ENQUÊTE PUBLIQUE

RAPPORT

**Modification N°4 du PLUI
de l'Établissement Public Territorial
« Plaine Commune »**

Commissaire enquêteur : M. Bertrand CHANTALAT

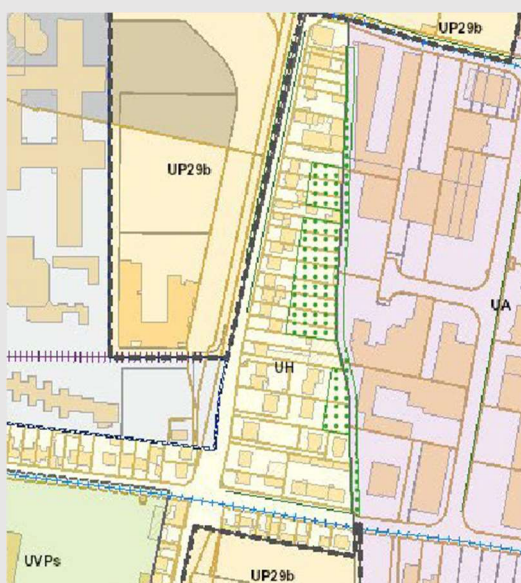
La remarque N°15 émane d'une habitante au niveau du 93, rue de la Division Leclerc à Villetaneuse, présidente de l'association Cadre de Vie et fait pour sa part état de la destruction d'un merlon de terre végétalisé, localisé au fond de son jardin et créé par la commune pour faire écran, identifié EVP au PLUI, à laquelle n'ont pas hésité à procéder plusieurs industriels de Villetaneuse, sans aucune autorisation et malgré les plaintes des riverains, restées sans suite à ce jour. Cette remarque N°15 a de plus été confirmée par cette habitante, via un courrier complémentaire adressé au commissaire enquêteur et reçu le 29 février (jour de la clôture de l'enquête) au siège de l'EPT.

Q4 : *Qu'envisage de faire l'EPT face à cette situation ?*

Prolongement de la SLCO184 pré-enquête publique :

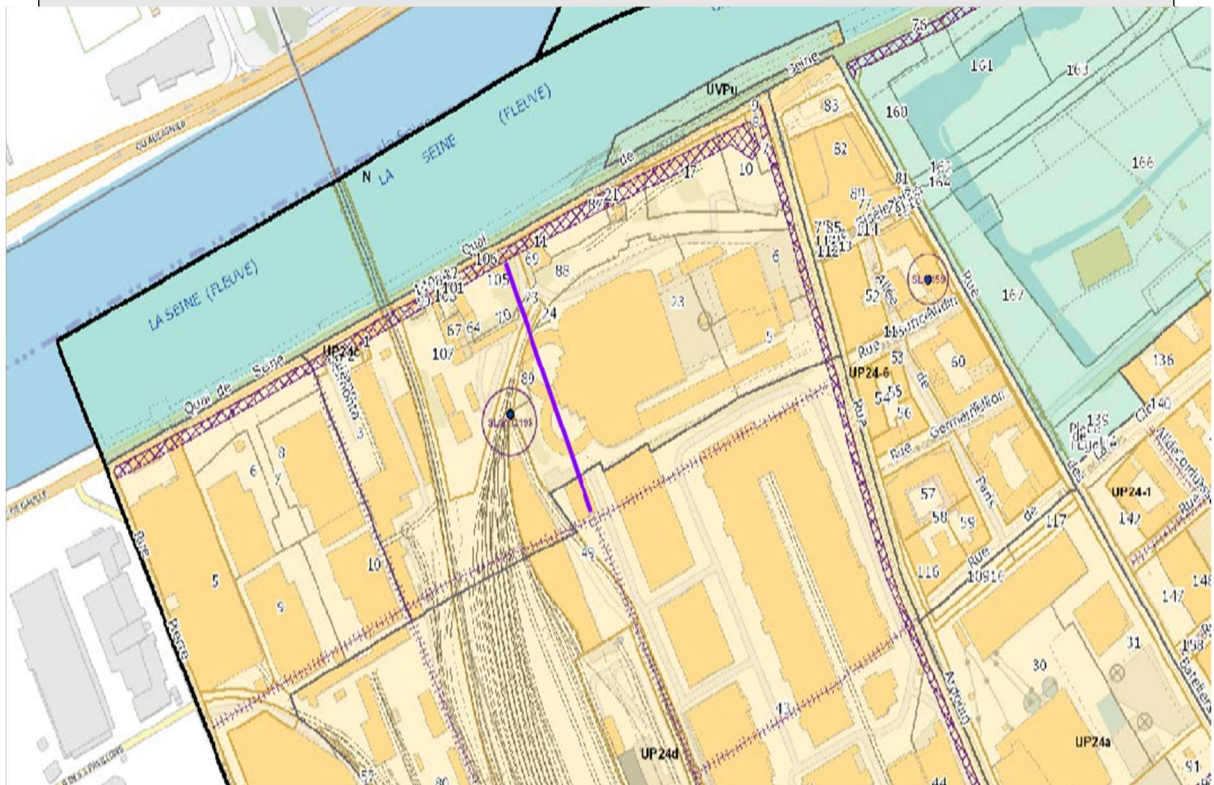
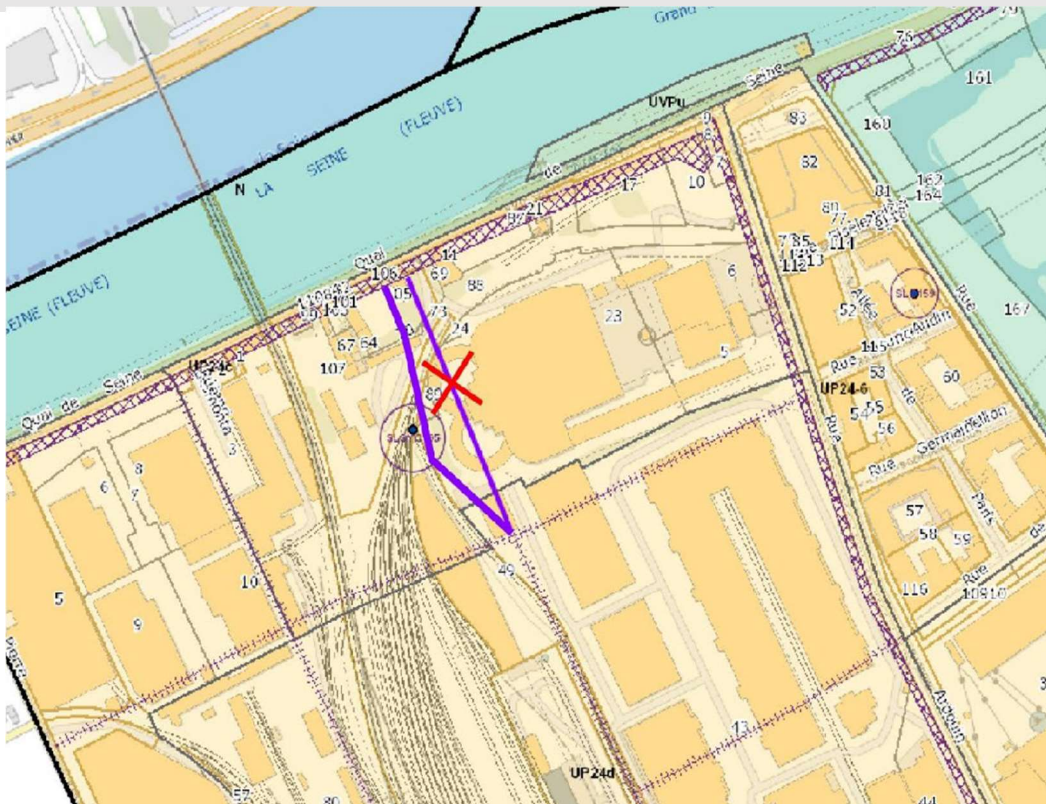
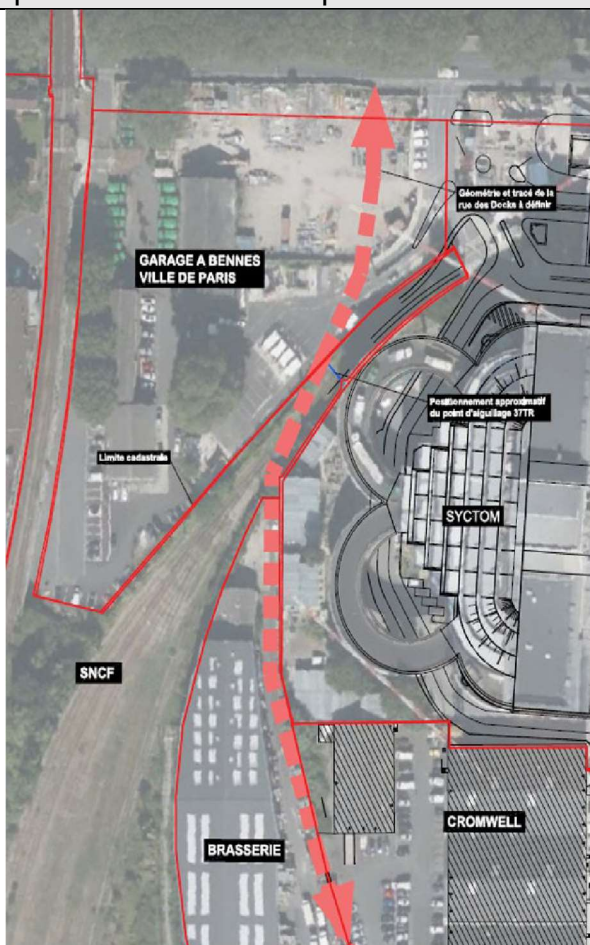
Q6 : *Quelles sont les propositions de l'EPT pour résoudre cette incompatibilité entre le projet de servitude SLCO184, la présence de l'usine du SYCTOM de St-Ouen et le projet connexe de garage à bennes de la Ville de Paris ?*

Le tracé initialement projeté du prolongement de la servitude de localisation SLCO184 sera modifié afin de ne plus être en incompatibilité avec la présence de l'usine du SYCTOM et le futur garage à benne de la Ville de Paris.

Le commissaire enquêteur approuve cette modification de la servitude SLCO184, désormais sortie du périmètre de l'ICPE du SYCTOM. L'EPT devra toutefois bien veiller à ce que les travaux de réalisation du prolongement de la rue des Docks jusqu'à la Seine n'interfèrent qu'au strict minimum avec le fonctionnement de l'usine d'incinération, notamment dans la circulation des nombreux camions qui y entrent et en sortent au quotidien.

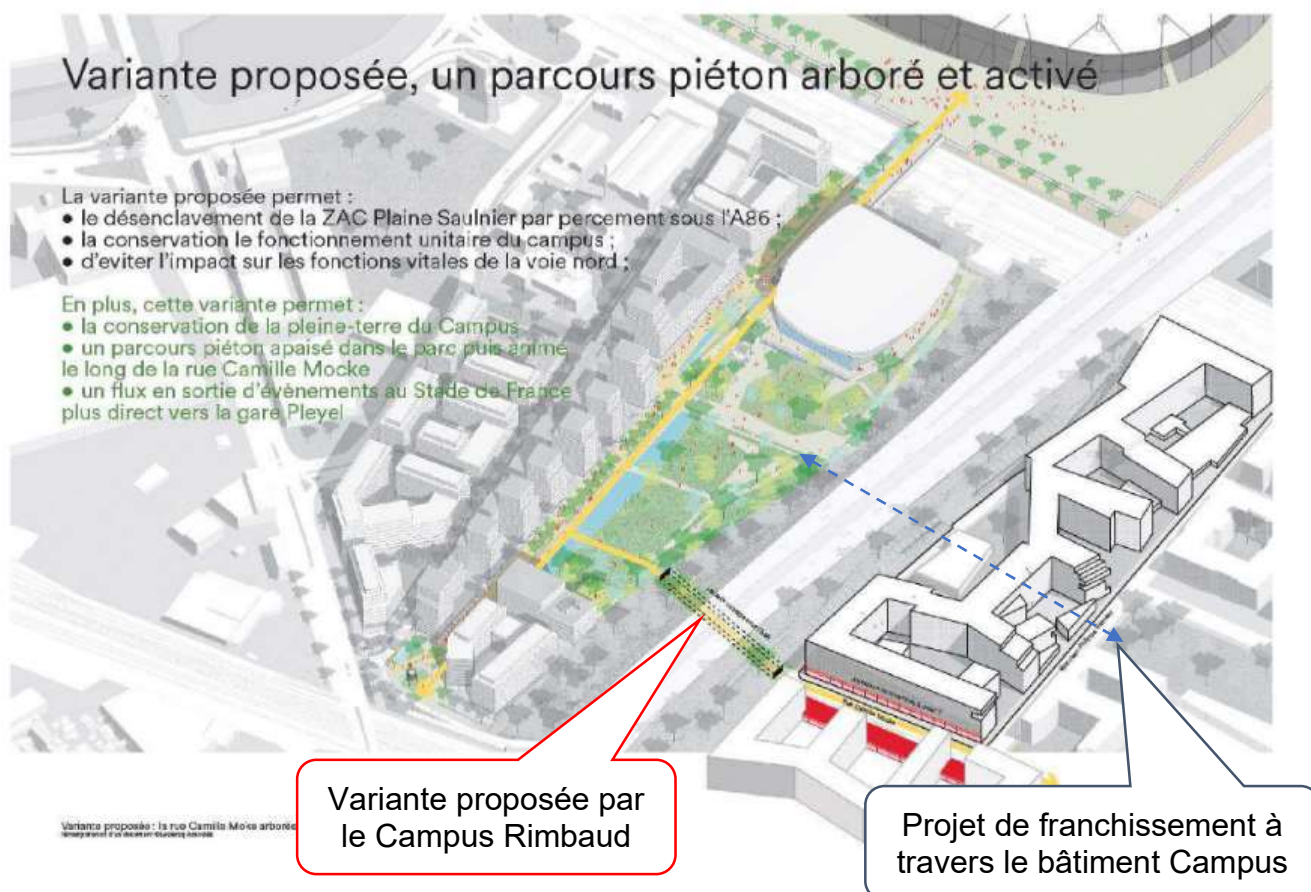
La remarque N°40 évoque le projet de servitude de localisation SLPC 125 pour permettre le franchissement sous l'A86, qui passerait en plein milieu du « Campus Rimbaud » au nord de la ZAC Pleyel, avenue du Président Wilson à Saint-Denis.

Le tracé du projet de servitude en question couperait le Campus en deux et imposerait de revoir l'intégralité de la sûreté et de la sécurité du site fonctionnant sans fréquentation externe, nécessitant :

Tracé pré-enquête publique :

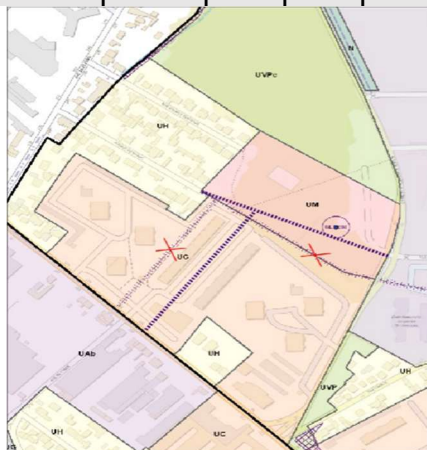
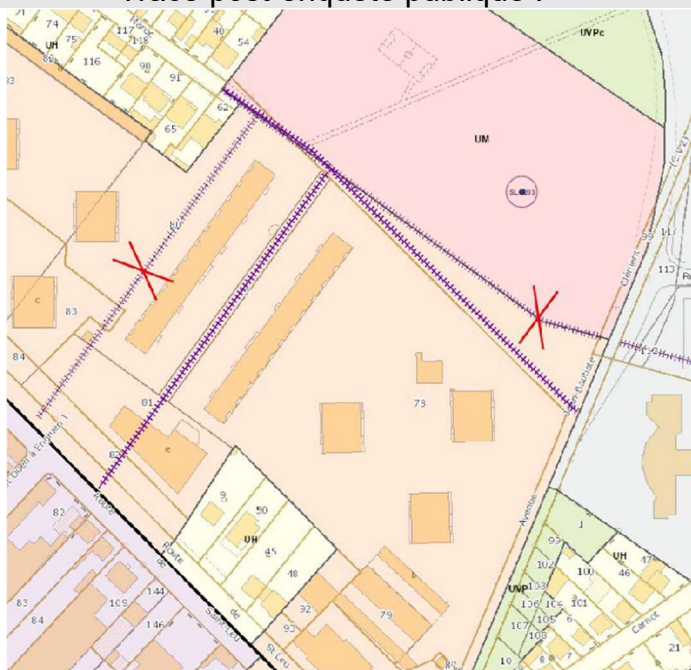
La DRIEAT alerte sur le fait qu'il conviendrait de vérifier l'exactitude de cet emplacement réservé avec le projet NPNRU Saint-Leu-Langevin et de veiller à intégrer le projet retenu selon l'avancée des discussions entre les parties prenantes.

Q33 : Quelle réponses l'EPT peut-il apporter à cette remarque ?

Le commissaire enquêteur prend note de cette réponse et en approuve les termes.
